女川原子力発電所 2 号炉審査資料	
資料番号	02DS-4-2(改 2)
提出年月日	2023 年 10 月 10 日

女川原子力発電所 2 号炉
設置許可基準規則等への適合性について
(固体廃棄物処理系固化装置の固化材変更等)
< 補足説明資料 >

2023 年 10 月
東北電力株式会社

第3-1図 固体廃棄物処理系系統概要図

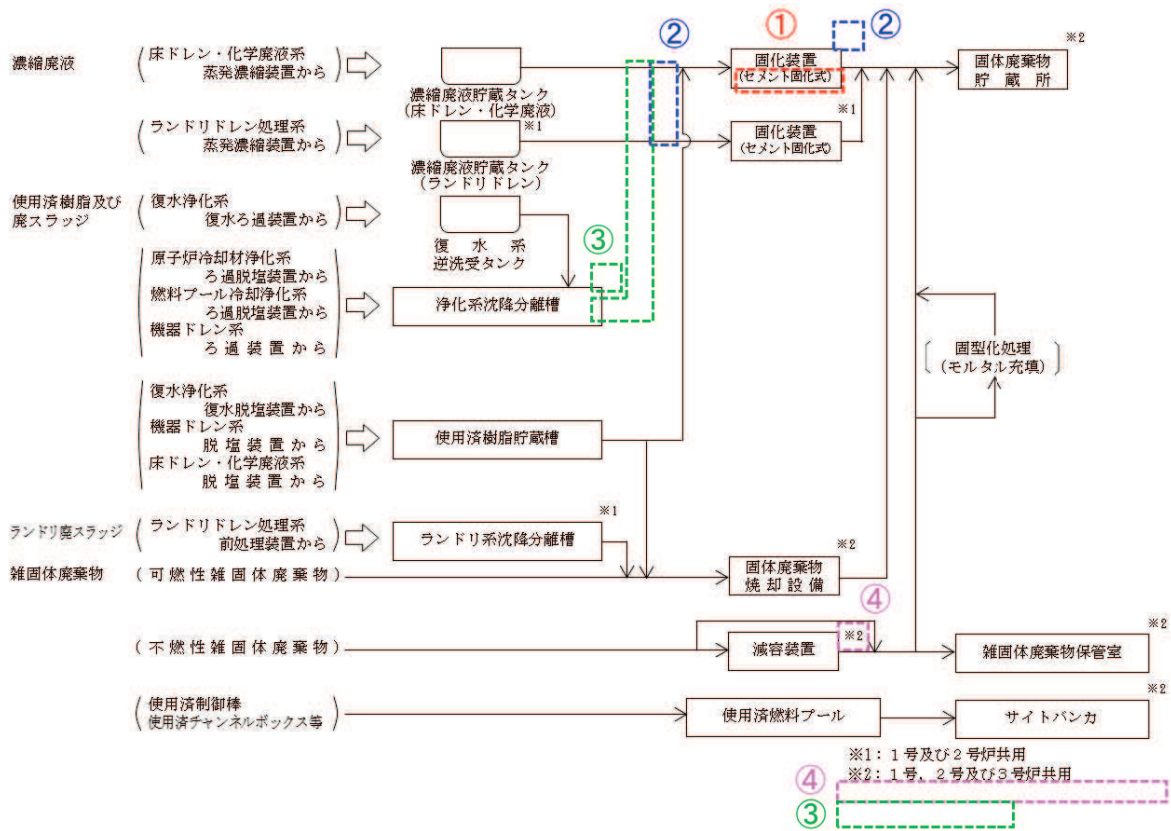
原子炉設置変更許可申請書（令和4年6月1日）（以下「既設置変更許可」という。）本文及び添付書類八に記載しているプラスチック固化式固化装置の固化材を「プラスチック」から「セメント」に変更するとともに、1号炉との共用を取り止める。

また、浄化系沈降分離槽から固化材変更後のセメント固化式固化装置への処理プロセスを削除する。

【変更理由】 ①固化材変更 ②共用取り止め ③固化処理プロセスの削除 ④記載の適正化

第4-1図 セメント固化式固化装置の設置場所

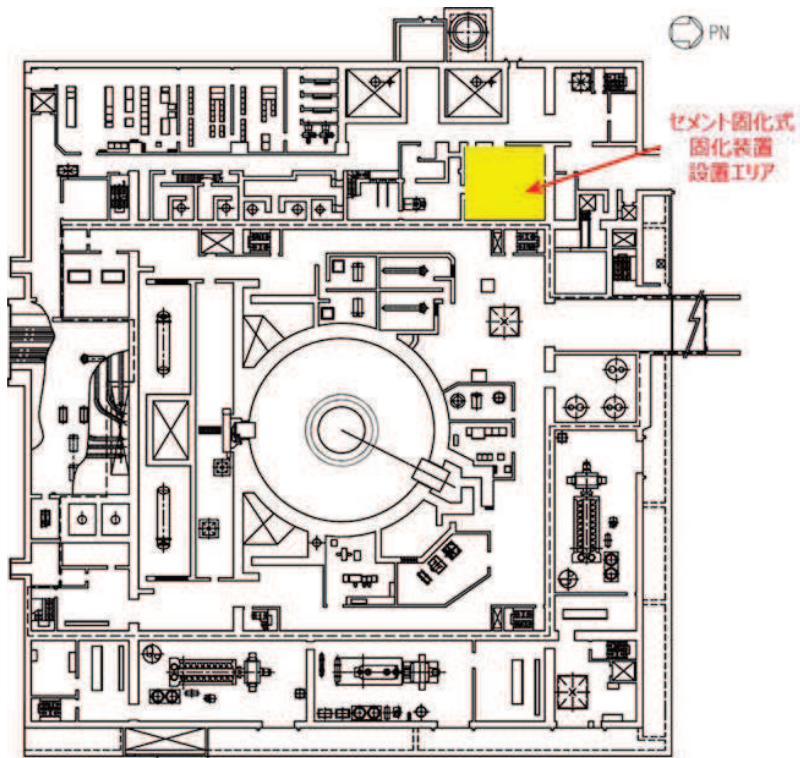
セメント固化式固化装置の設置場所を第 4-1 図に示す。また、変更前後の機器配置イメージを第 4-2 図に示す。

第4-2図 変更前後の機器配置イメージ (1/2)

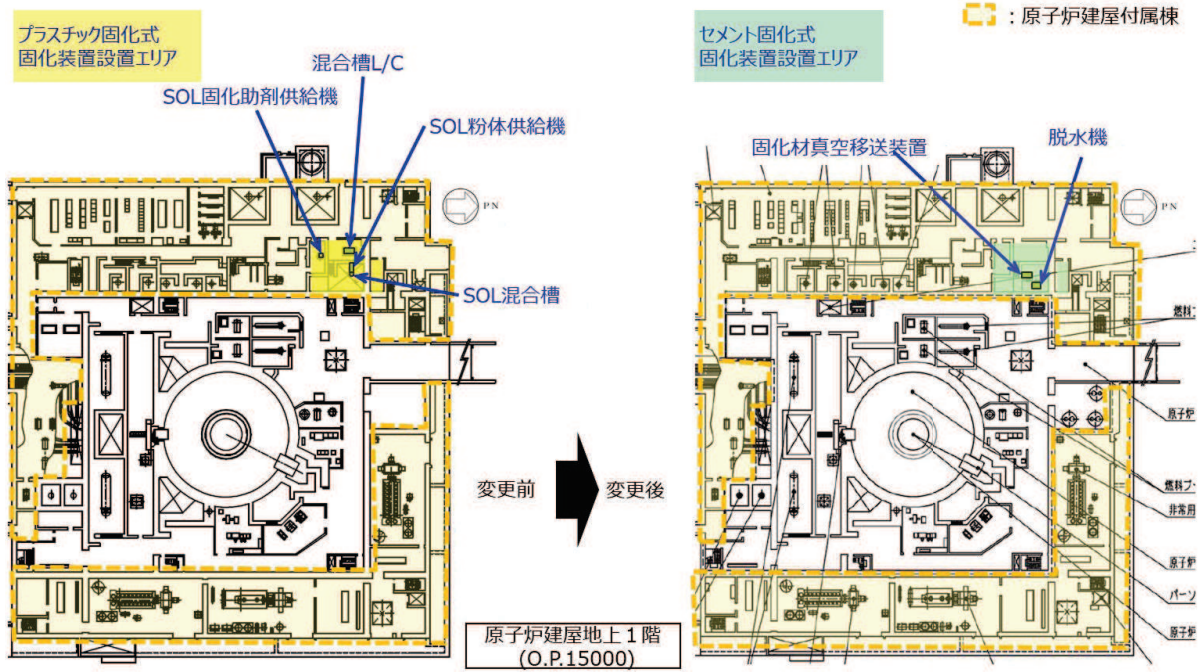
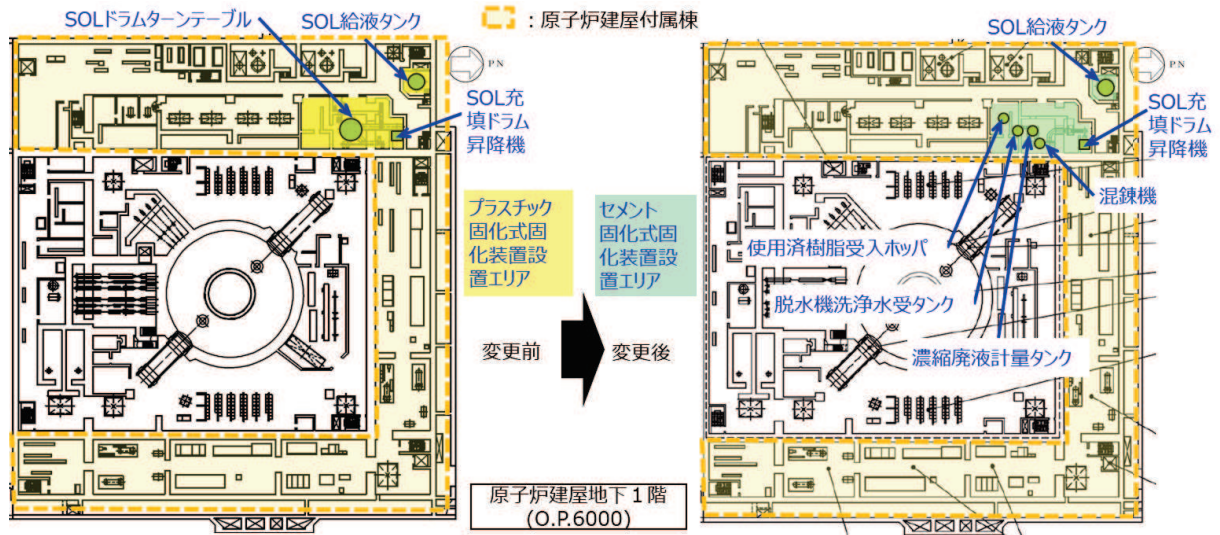
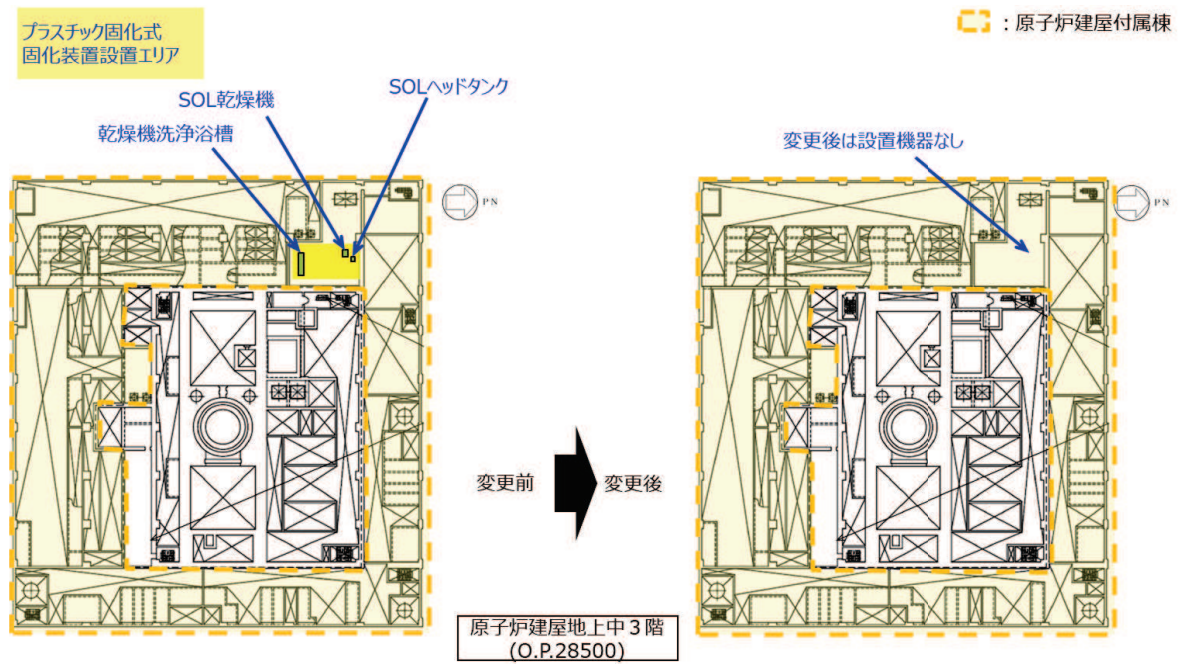
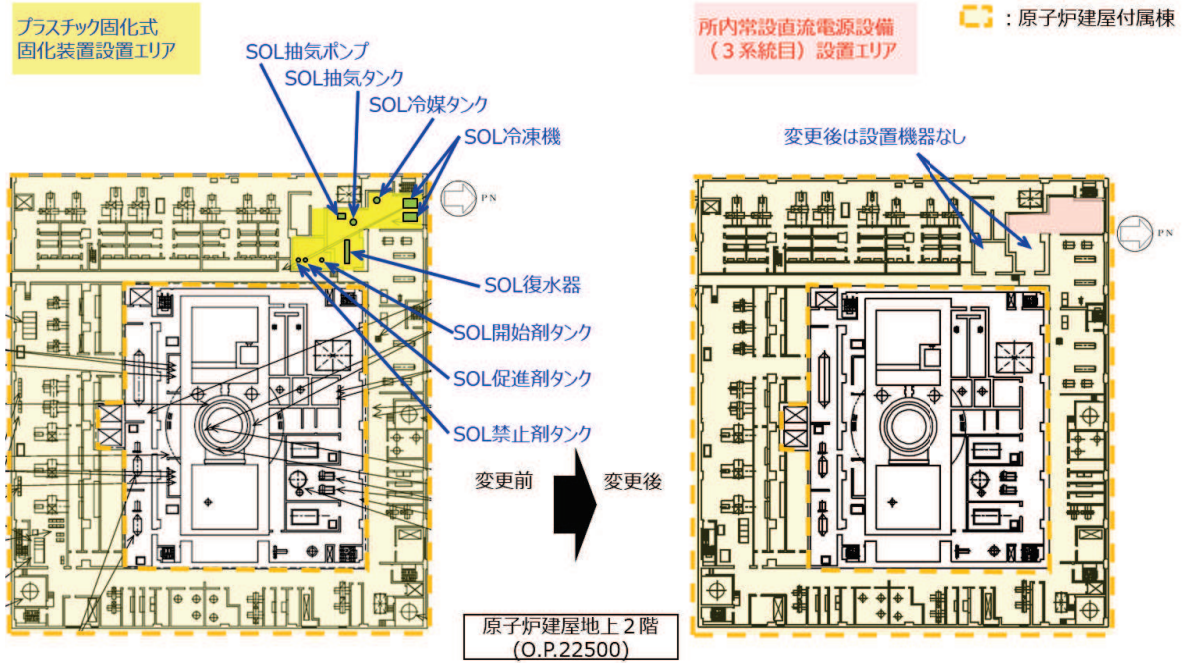
濃縮廃液及び使用済樹脂を固化するために原子炉建屋付属棟に設置した固化装置の固化材を「プラスチック」から「セメント」に変更することに伴い、固化装置のうちプラスチック固化に関する機器等を撤去し、セメント固化専用の機器等を追設する。

第5-1図 濃縮廃液貯蔵タンク（床ドレン・化学廃液）の貯蔵量推移予測

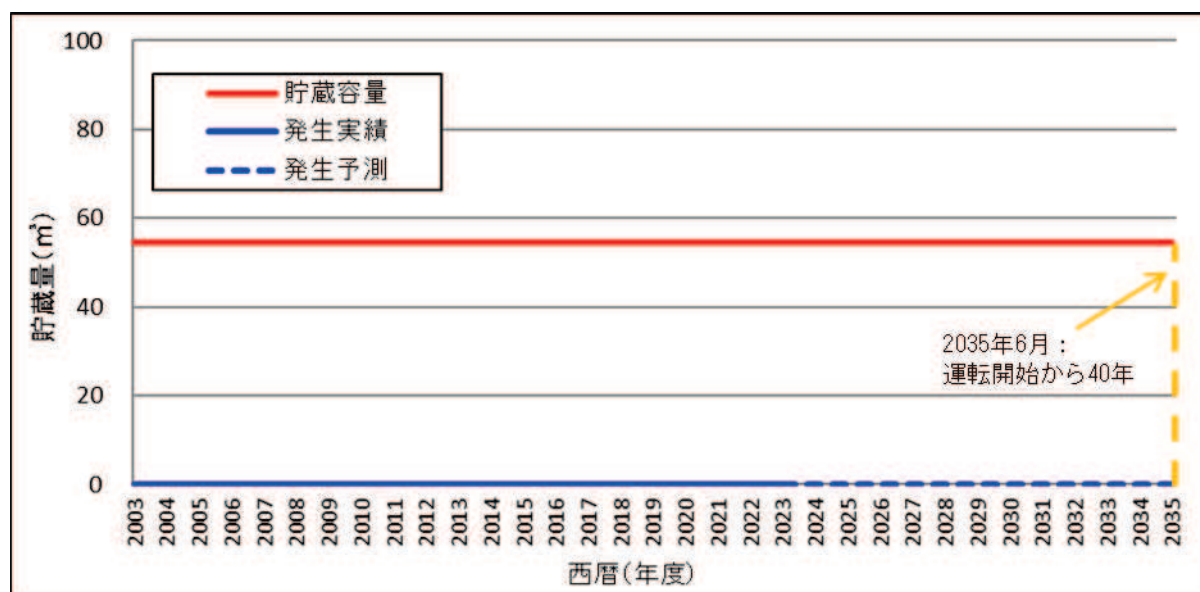
床・化学濃縮廃液は現在まで発生実績はないため、濃縮廃液貯蔵タンク（床ドレン・化学廃液）への受入実績はない。今後も同様の推移になると予測され、十分な貯蔵容量を確保している（第5-1図参照）。

固化材の変更に伴い、床・化学濃縮廃液の固化処理によるドラム缶の発生本数は増加する（約100本/年→約480本/年）が、これまでの濃縮廃液貯蔵タンク（床ドレン・化学廃液）への受入実績による発生量予測を踏まえると、第5-1図のとおり当面の間は処理する必要がないため、固体廃棄物貯蔵所（貯蔵保管容量約55,000本（200Lドラム缶相当））への貯蔵保管に影響はない（第5-5図参照）。

第5-3図 使用済樹脂貯蔵槽の貯蔵量推移予測

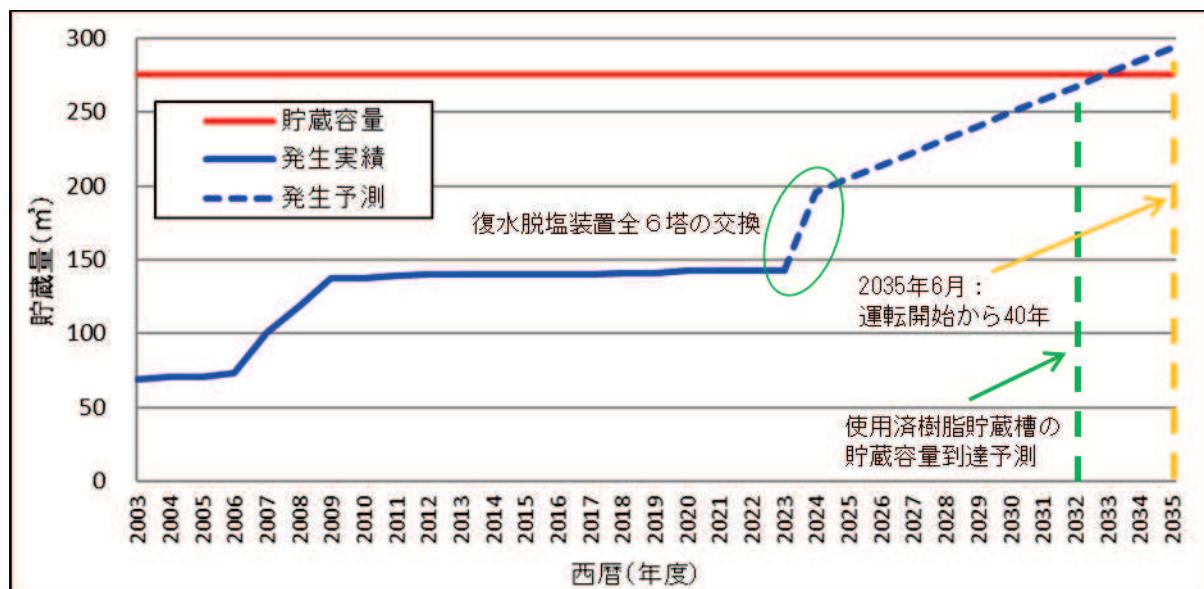
これまでの受入実績による発生量予測*を踏まえると、使用済樹脂貯蔵槽の貯蔵量は2032年度には貯蔵容量に達すると予測されるが、貯蔵容量到達前にセメント固化式固化装置を設置することから、適切に貯蔵及び貯蔵保管できる（第5-3図参照）。

第5-5図 固体廃棄物貯蔵所の貯蔵保管量推移予測

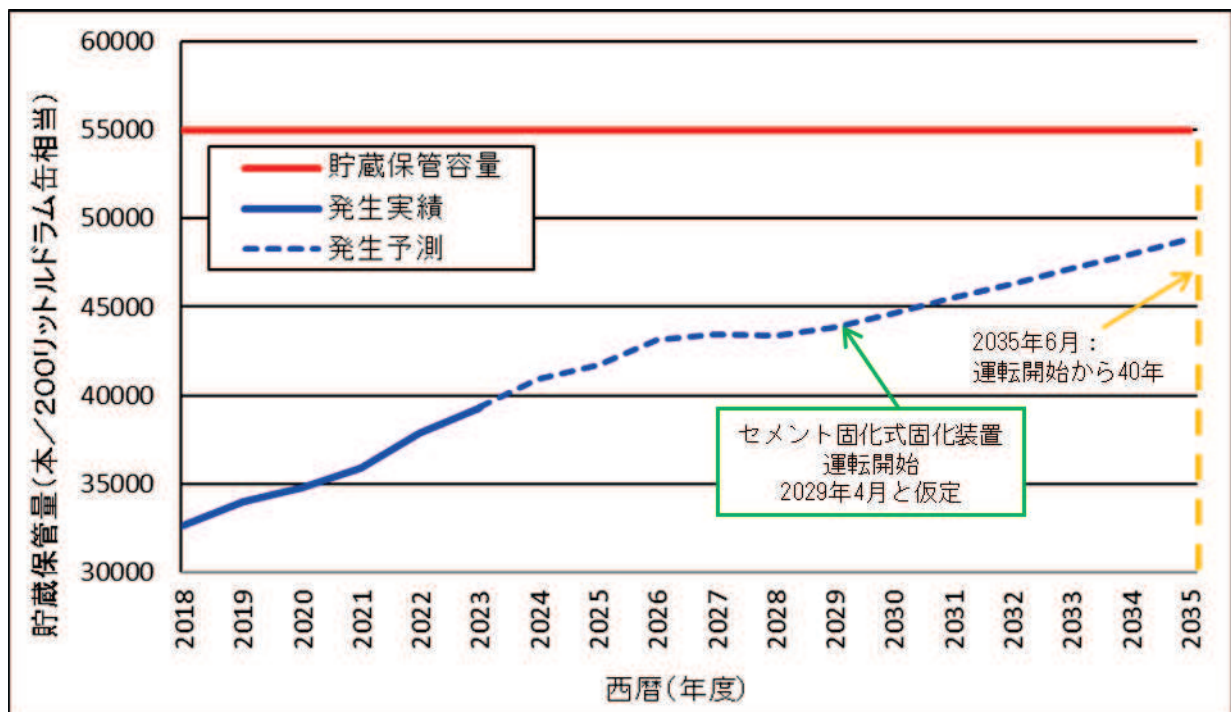
固化材の変更に伴い、使用済粒状樹脂の固化処理によるドラム缶の発生本数は増加する（約60本/年→約230本/年）が、雑固体廃棄物の焼却処理により、放射性廃棄物の貯蔵保管量の低減を図るとともに、低レベル放射性廃棄物埋設センターへの搬出により、固体廃棄物貯蔵所（貯蔵保管容量約55,000本（200Lドラム缶相当））において放射性廃棄物を適切に貯蔵保管することができる（第5-5図参照）。

また、上記以外の放射性廃棄物はドラム缶等の容器に封入し固体廃棄物貯蔵所に貯蔵保管するが、雑固体廃棄物の焼却処理により、放射性廃棄物の貯蔵保管量の低減を図るとともに、低レベル放射性廃棄物埋設センターへの搬出により、固体廃棄物貯蔵所（貯蔵保管容量約55,000本（200Lドラム缶相当））において放射性廃棄物を適切に貯蔵保管することができる（第5-5図参照）。

図 女川 1 号及び 2 号炉における固体廃棄物処理フロー

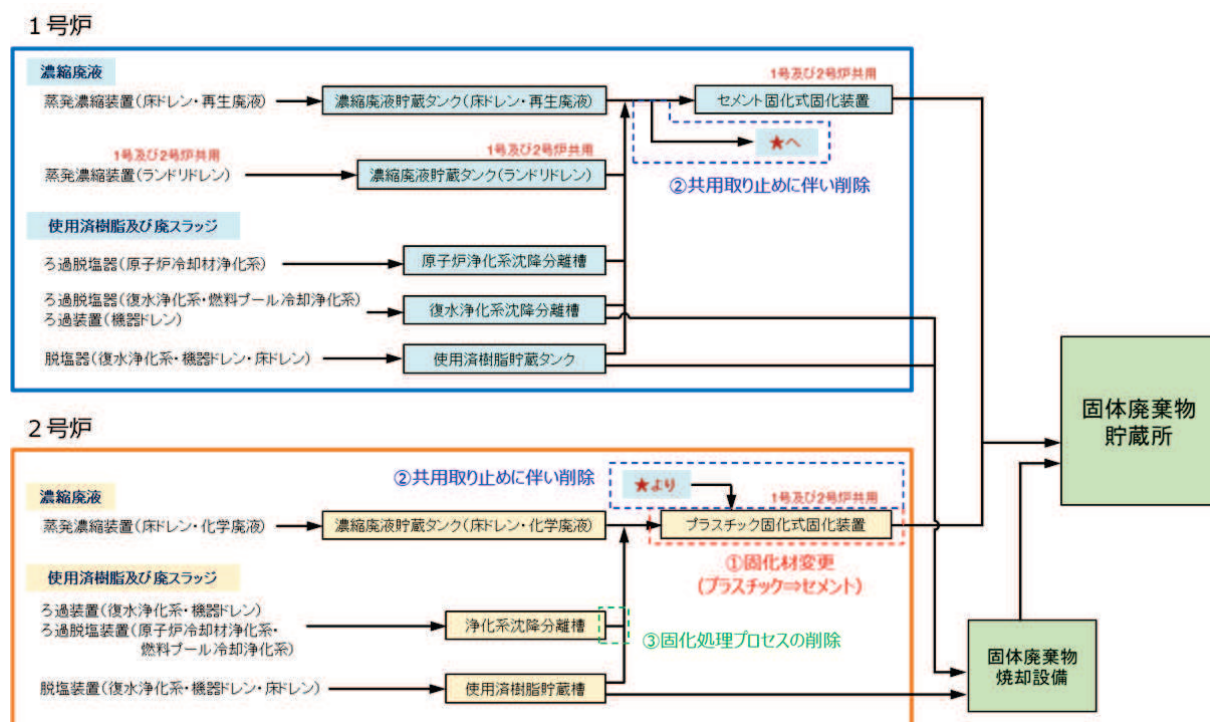
1 号炉の濃縮廃液^{※1}、使用済樹脂及び廃スラッジ（以下「1 号炉濃縮廃液等」という。）については、セメント固化式固化装置（1 号及び 2 号炉共用）で固化処理できるほか、プラスチック固化式固化装置でも固化処理できる設計としている（下図参照）。

本変更において、プラスチック固化式固化装置の 1 号炉との共用を取り止めることから、1 号炉濃縮廃液等はセメント固化式固化装置（1 号及び 2 号炉共用）のみで固化処理できることを確認する。
